COMUNE DI EMPOLI
SETTORE III - POLITICHE TERRITORIALI

VARIANTE AL PIANO DI CLASSIFICAZIONE ACUSTICA APPROVATO
CON DELIBERAZIONE DI CONSIGLIO COMUNALE N. 37 DELL'11
APRILE 2005 – CONTRODEDUZIONE ALLE OSSERVAZIONI AI SENSI
DELLA L.R. 89/1998 E S.M.I E DEL DCR N.77/2000 ALLA DELIBERA DI
ADOZIONE DI CUI ALLA DELIBERAZIONE DI CONSIGLIO
COMUNALE N. 88 DELL'10 DICEMBRE 2013

OSSERVAZIONE PRESENTATE E PARERE TECNICO DELL'UFFICIO

Estratto di PCA vigente ADOTTATO

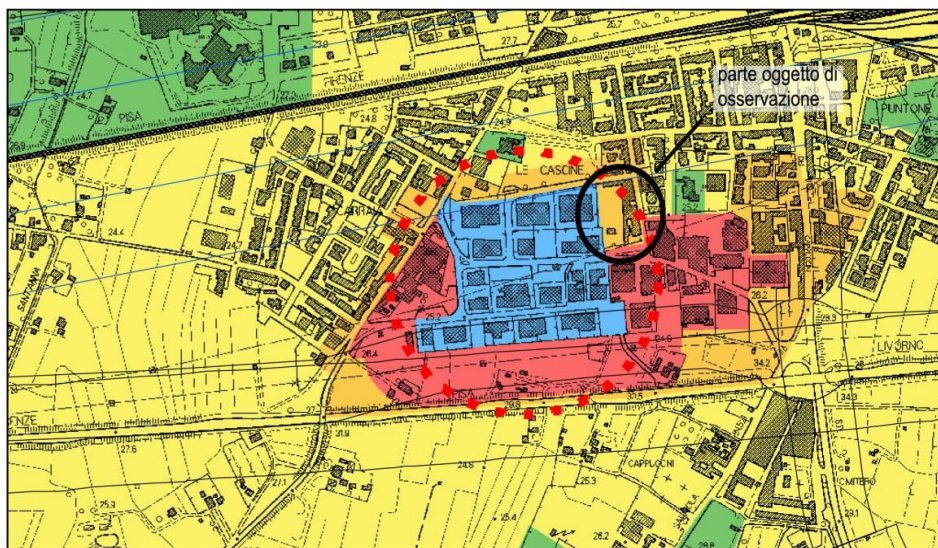
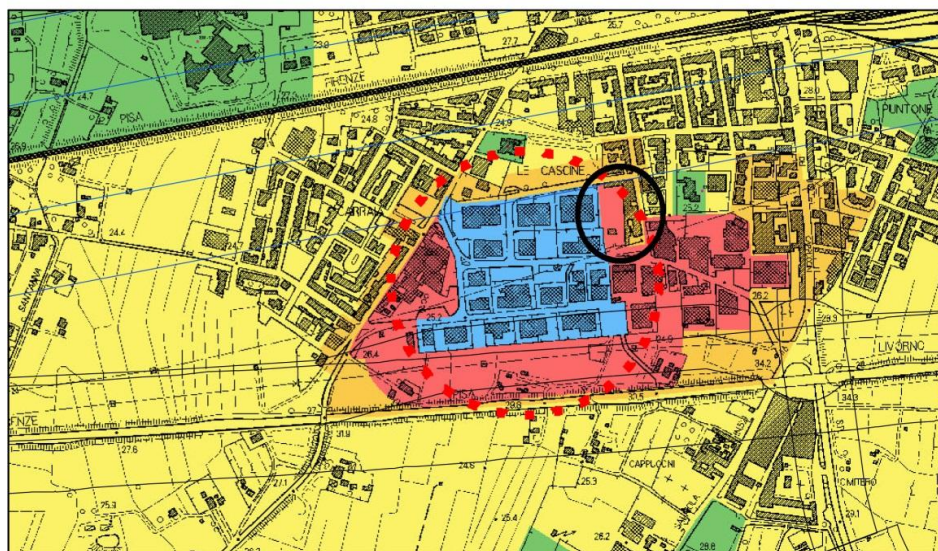
Correzione mero errore materiale riscontrata nella Relazione illustrativa ALLEGATO A della Delibera Consiglio Comunale n° 88 del 10/12/2013: errata rappresentazione stato ATTUALE per il comparto di Carraia.

Segnatamente all'errore materiale riscontrato, **si propone l'accoglimento dell'osservazione**, con effetto di modifica dell'elaborato "Relazione Illustrativa" ad integrazione di quello adottato con Delibera Consiglio Comunale n. 88 del 10/12/2013.

Strada di Via Piovola

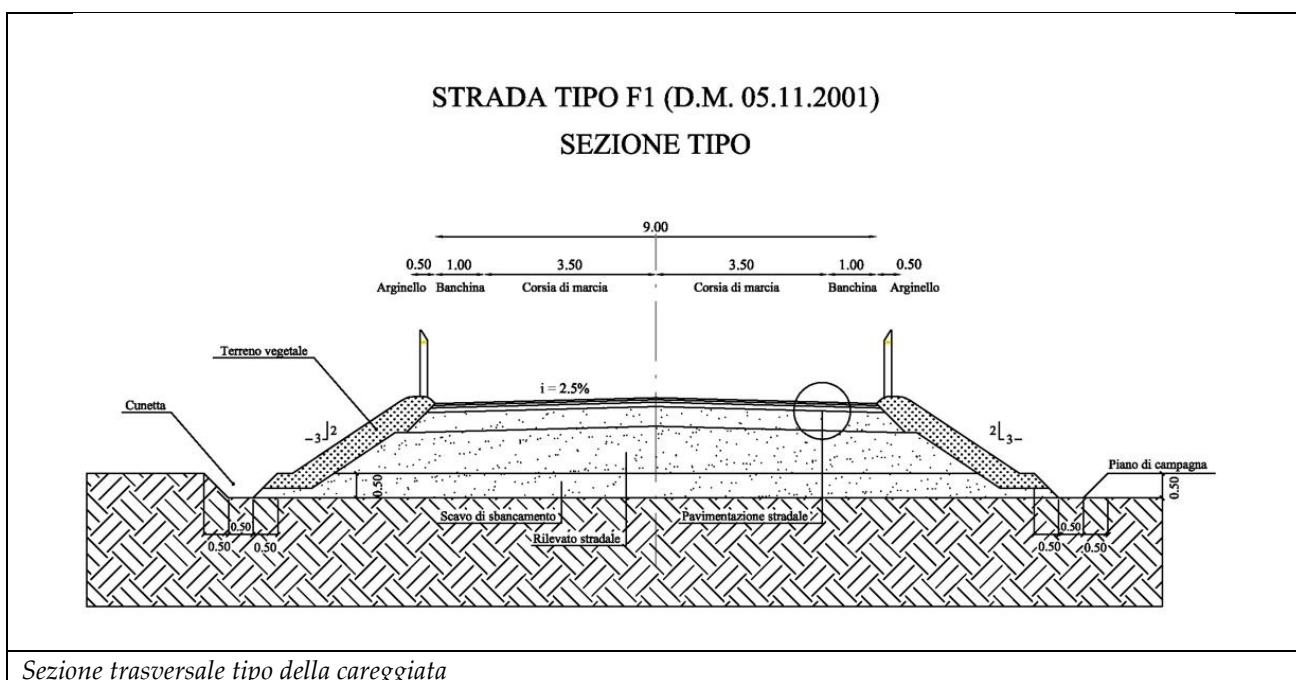
Per la Variante di "Serravalle", ma anche per il resto del territorio comunale interessato dalla viabilità di interesse comunale, l'Amministrazione deve attentamente verificare la sostenibilità delle scelte effettuate, in particolare per le aree di I e II classe, poiché al di fuori della fascia di pertinenza devono essere rispettati i limiti della zonizzazione acustica (osservazione già effettuata dalla Giunta Regionale al Punto 7 dell'Allegato 1 della deliberazione n. 865 del 05/09/2005). Se non si verifica il rispetto dei limiti, da effettuarsi con specifica campagna di misure, come indicato nelle linee guida regionali Parte 1, punto 7, l'Amministrazione deve redigere opportuno piano di risanamento comunale come stabilito dall'articolo 8 della L.R. 89/98;

Nel PCCA in variante si prevede una fascia di pertinenza acustica pari a 130 ml ossia una profondità per lato di 60 ml c.a. misurata a partire dal limite esterno della carreggiata.

Estratto PCCA adottato

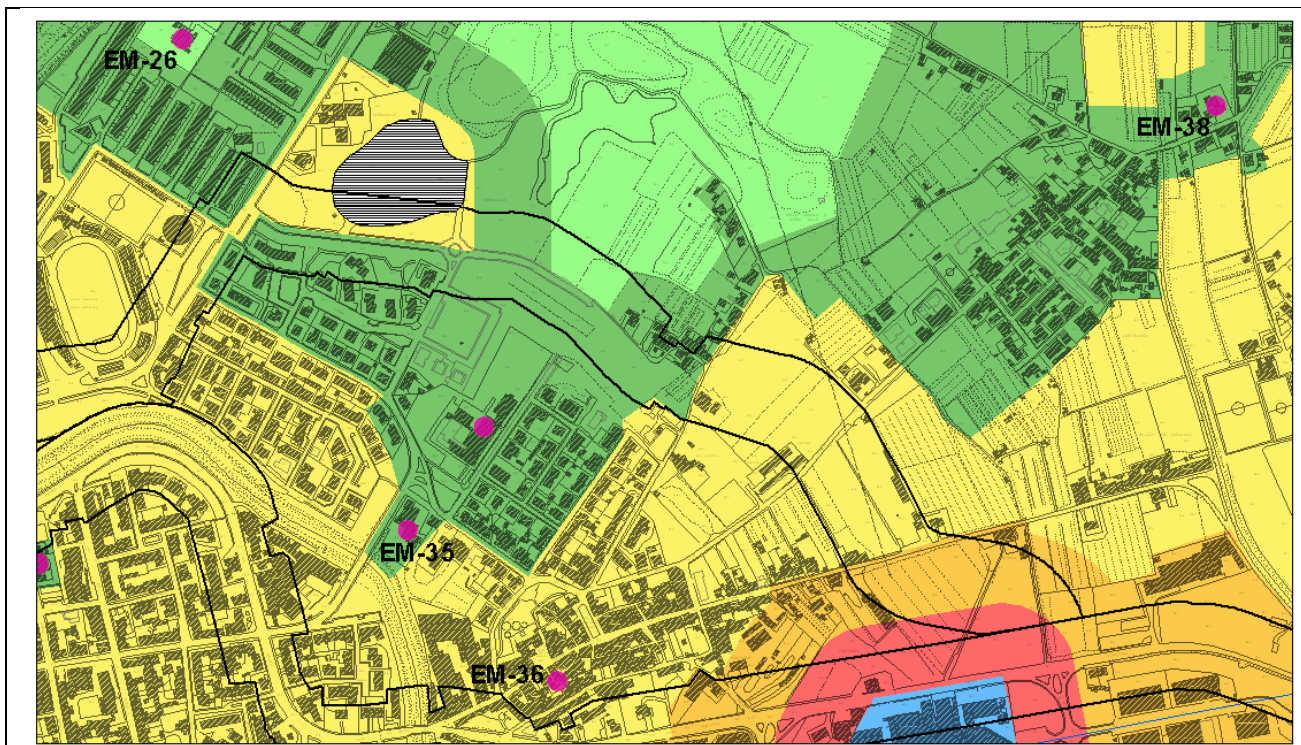
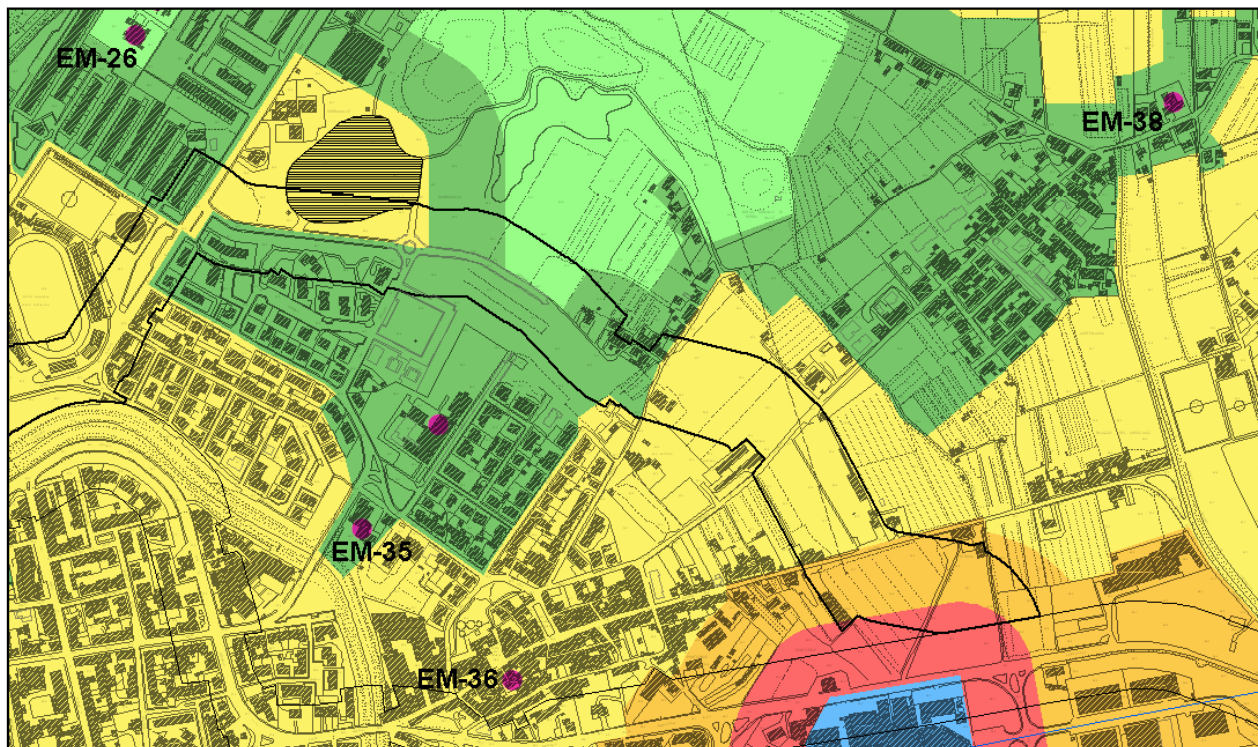
Relativamente alle modifiche introdotte per la viabilità della zona di Serravalle non risulta nella Relazione illustrativa gli elementi per la classificazione della strada al fine di verificare la relativa fascia di pertinenza acustica ai sensi del D.P.R. del 30 marzo 2004, n. 142.

Preso atto che la cartografia adottata non riporta, per mero errore materiale, l'ottimizzazione di tali fasce, è stata modificata inserendo la sagomatura della fascia di pertinenza che tiene conto delle discontinuità morfologiche naturali ed artificiali, in particolare escludendo gli edifici schermati da altri edifici o viceversa includendo totalmente quelli posti a cavallo del limite di fascia.

Estratto PCCA Adottato

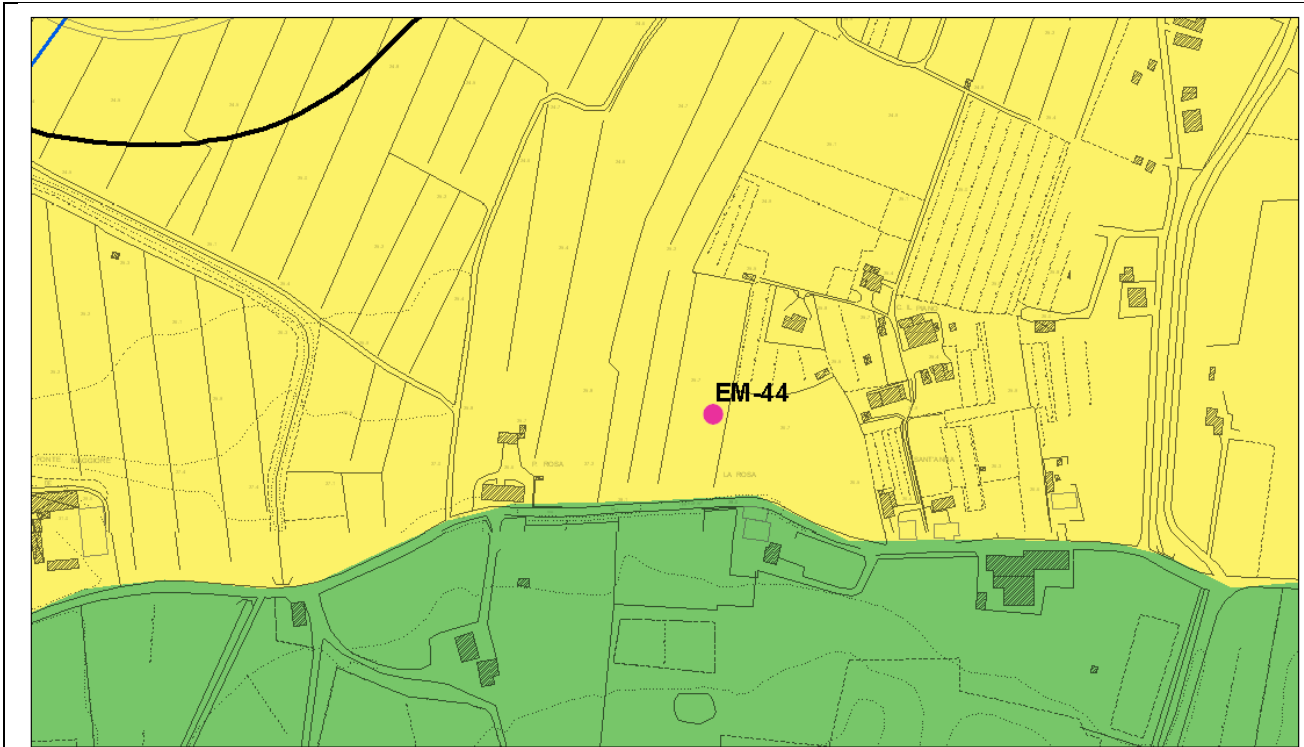
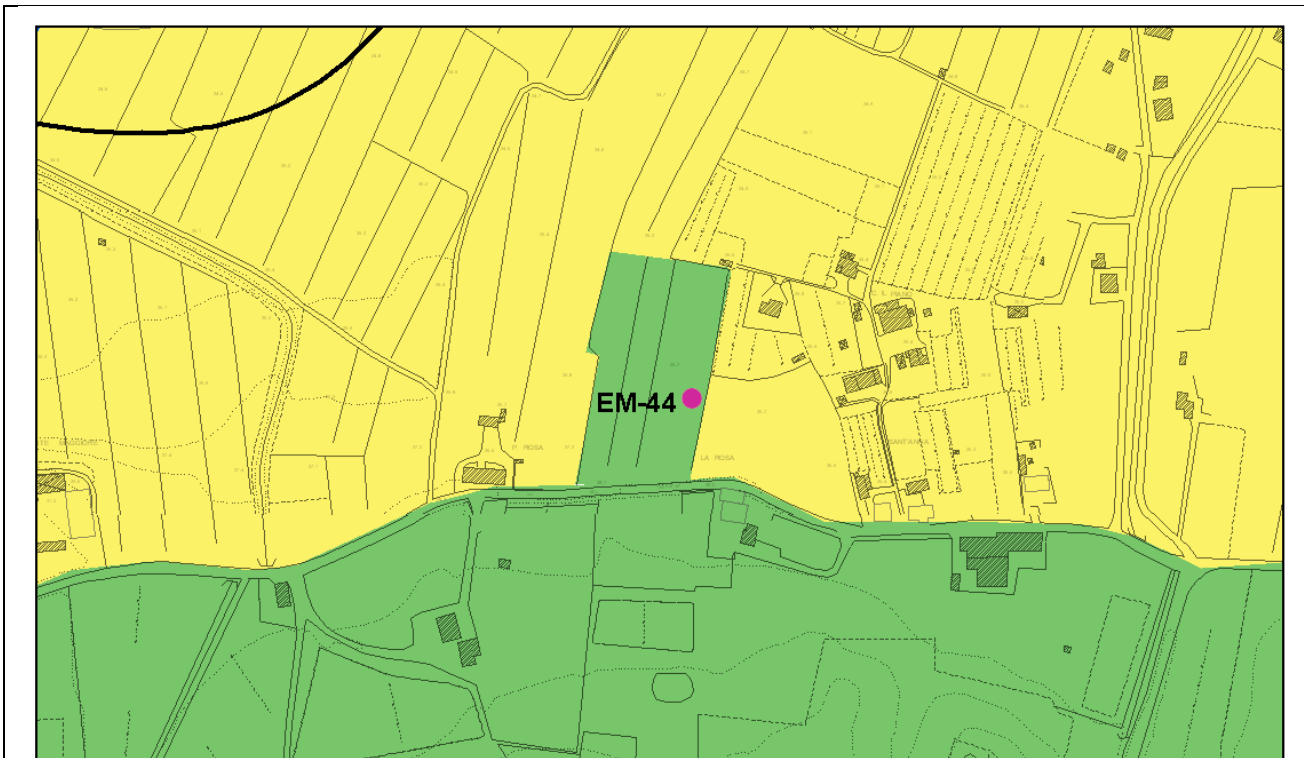
Verificato dall'ufficio che l'area destinata dal vigente Regolamento urbanistico come ambito per attrezzature sanitarie "ST/S" ricade nel Piano di classificazione acustica adottato in Classe III – Aree di tipo misto.

Segnatamente alla identificazione quale recettore sensibile in previsione EM-44, **si propone l'accoglimento** ai sensi della L.R. 77/2000 parte 1 punto 1, con effetto di modifica della classificazione di tale area attualmente in classe III, riclassificandola con la Classe II – Aree prevalentemente residenziali.
